屋外重要土木構造物に対する  
立入検査指示事項に関するコメント回答について

平成21年3月11日

東京電力株式会社

## 屋外重要土木構造物に対する立入検査における指示事項

# 損傷原因の推定 ( 1 )

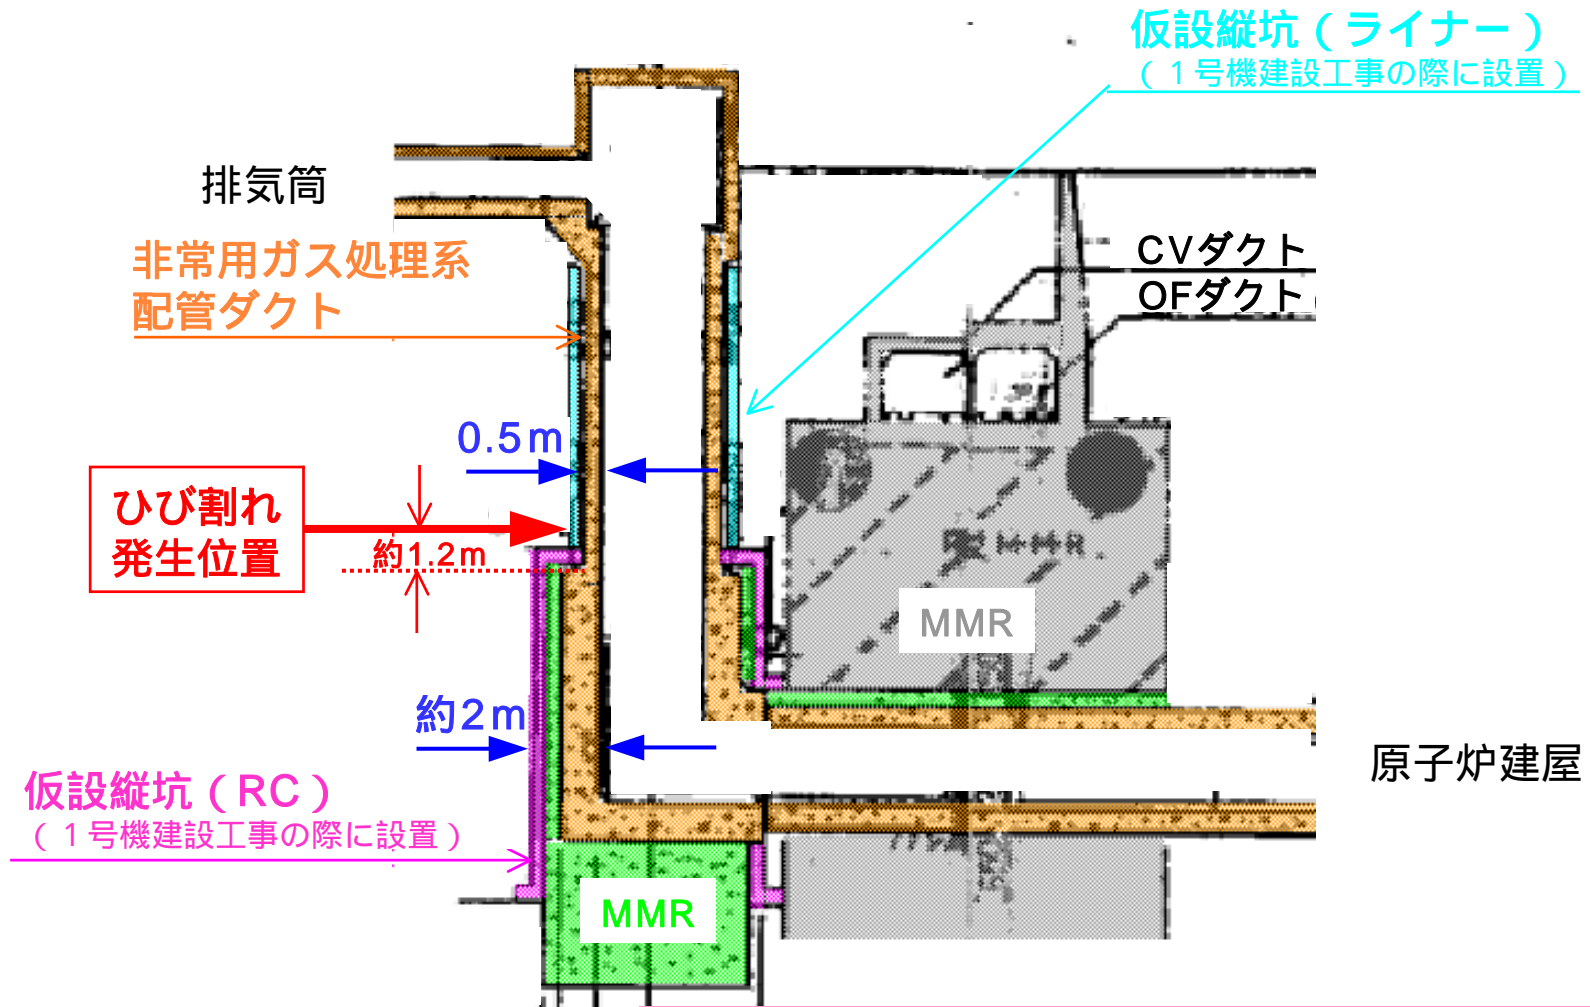
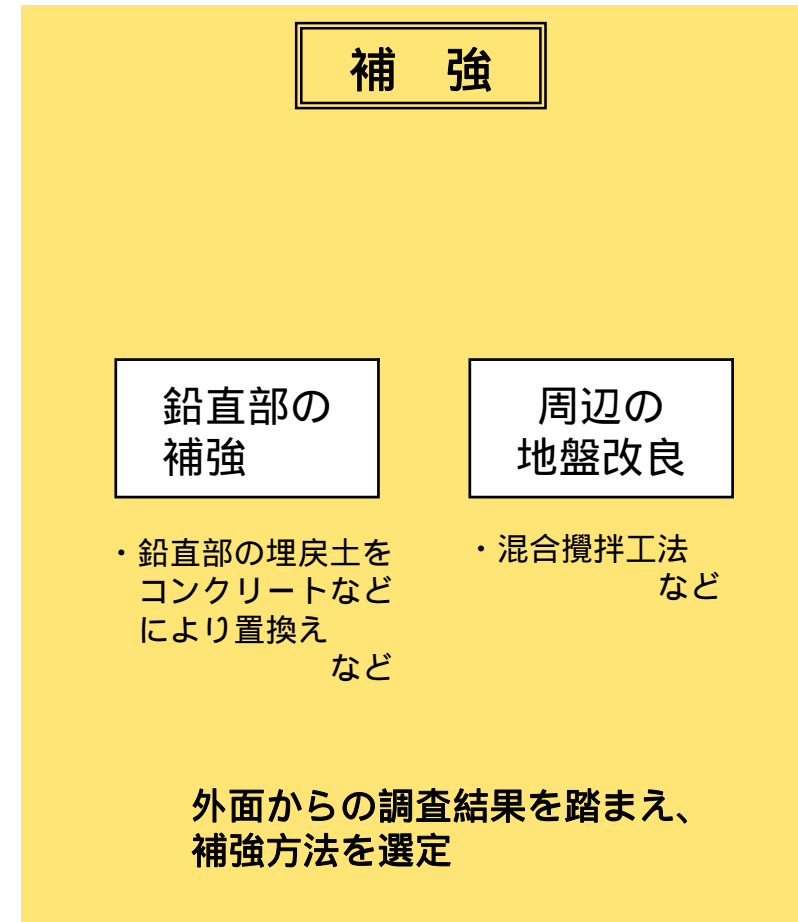
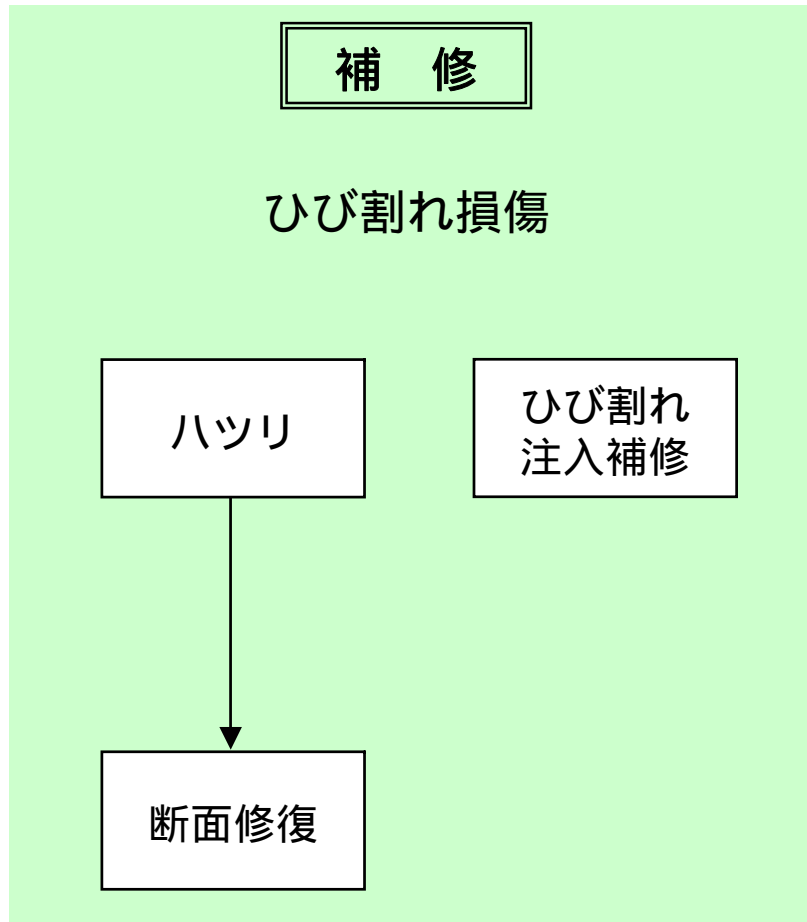
配管ダクトで確認された最大8mm程度のひび割れに対する補修計画について、構造WGに報告すること。

ひび割れ発生位置は、1号機建設工事の際に設置された仮設縦坑部の上面位置と概ね一致

非常用ガス処理系配管ダクトの鉛直部で確認されたひび割れは、1号機建設当時に設置された仮設縦坑部の上面位置と概ね一致していることから、鉛直部の剛性変化位置で曲げひび割れが発生したものと推察される。

なお、内部からの目視点検の結果、非常用ガス処理系配管ダクトは、配管を支持できる内空断面が確保されていることから、配管支持機能は維持されていることを確認している。

現在、鉛直部のひび割れについて、念のため、外面から目視確認するための追加調査坑を掘削中であり、この追加調査結果の状況も踏まえ、最終的な補強方法を選定。

# 目地部の損傷状況

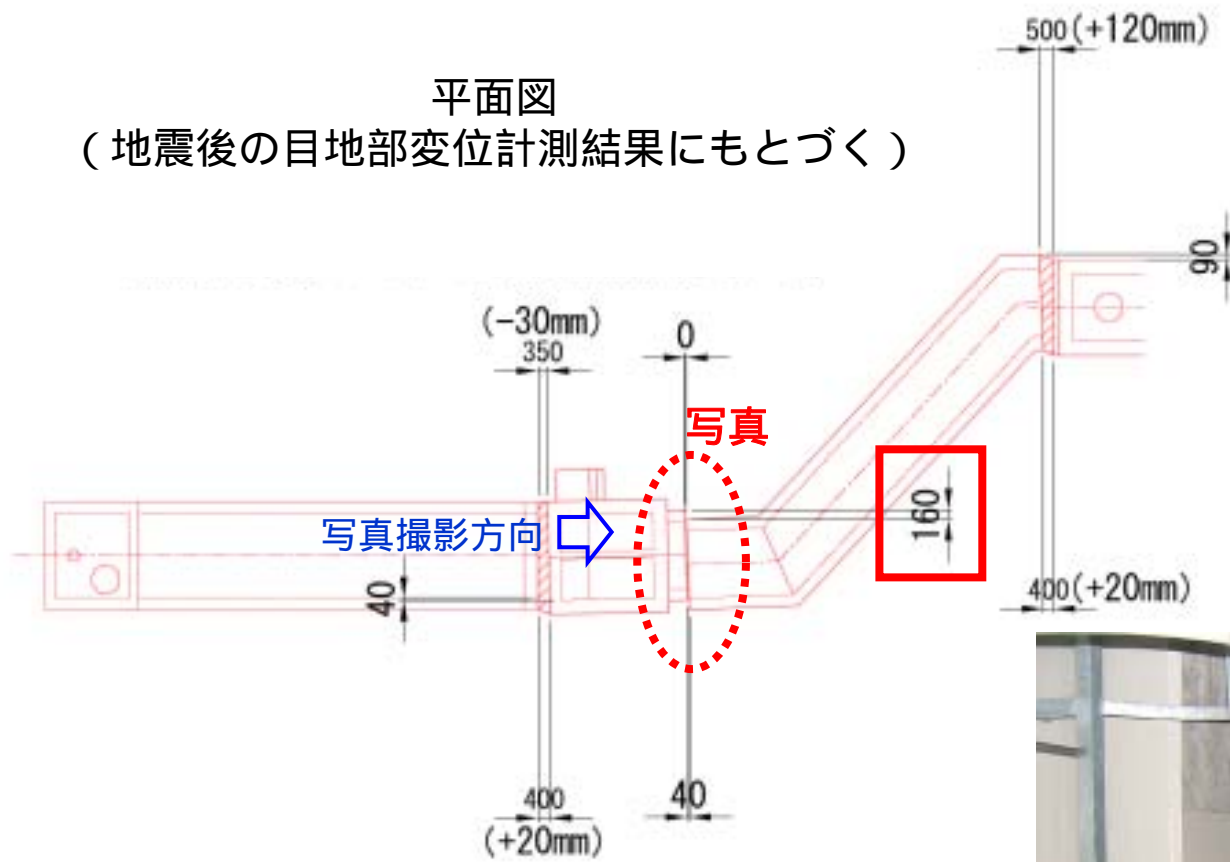
配管ダクトで確認された160mm程度のずれに対する補修計画、および杭基礎の一部で確認された微小な傾斜に対する補強計画について、構造WGに報告すること。

非常用ガス処理系配管ダクトは、剛な原子炉建屋と排気筒とを連絡する鉄筋コンクリート構造物であり、約40mの鋼管杭を介して、西山層に支持している。このため、中越沖地震に伴い、周辺地盤と、剛な原子炉建屋および排気筒との相対変位差によって、目地部にずれ、基礎杭の傾斜などが発生したものと推察される。

# 漏水を伴うひび割れの状況 (A部詳細図)

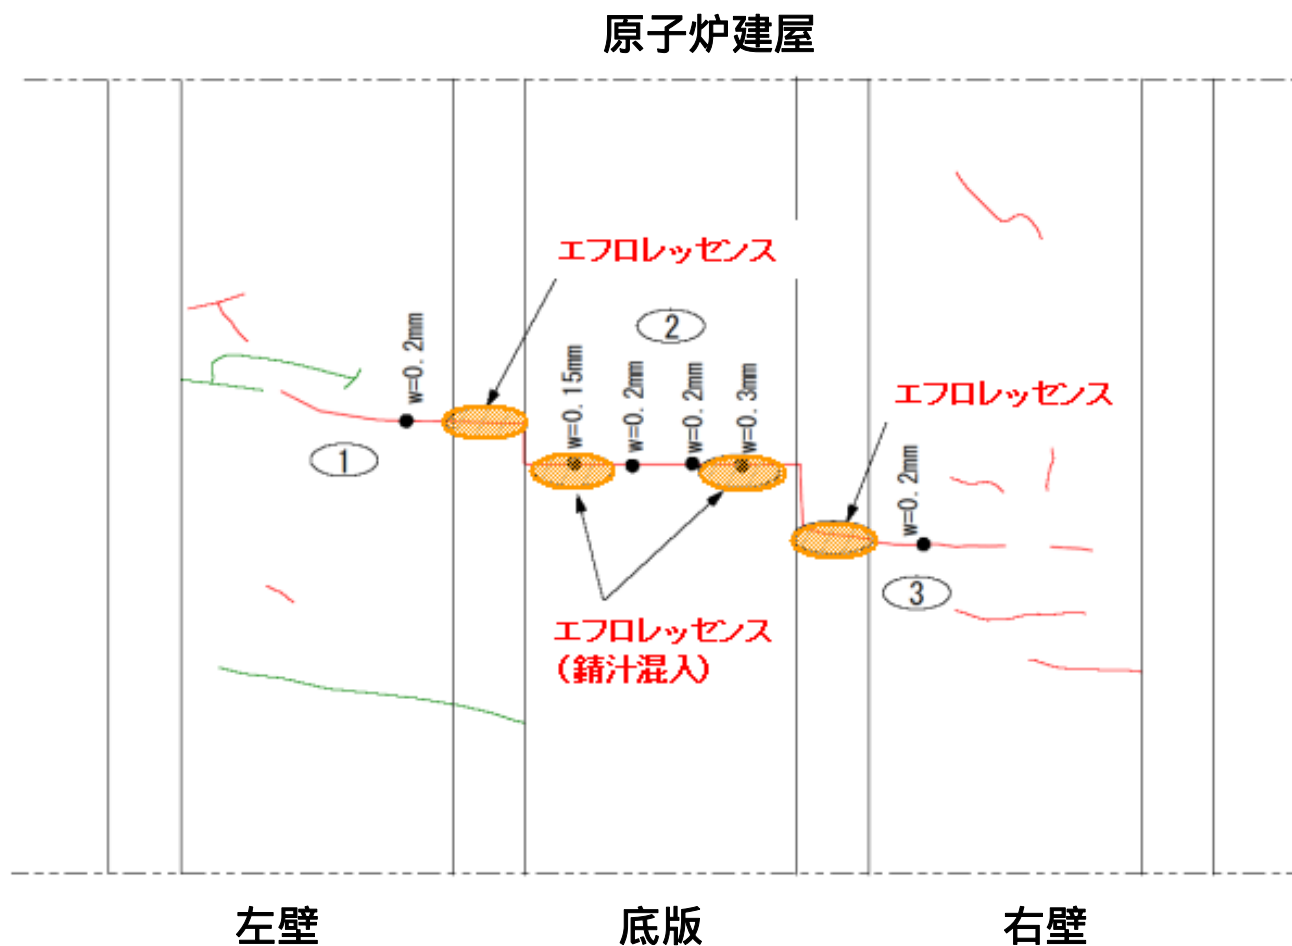
配管ダクトの一部にひび割れが発生し、微量の漏水が認められた。また、その付近の床面には、土壌のようなものが確認された。ひび割れの発生の要因を検討するとともに、床面に確認された土壌のようなものの成分を分析すること。

埋設部 B L 3 の両側壁～底版を連続するひび割れ（最大ひび割れ幅0.3mm）から微量の漏水が認められ、エフロレッセンス（白華）が析出している。
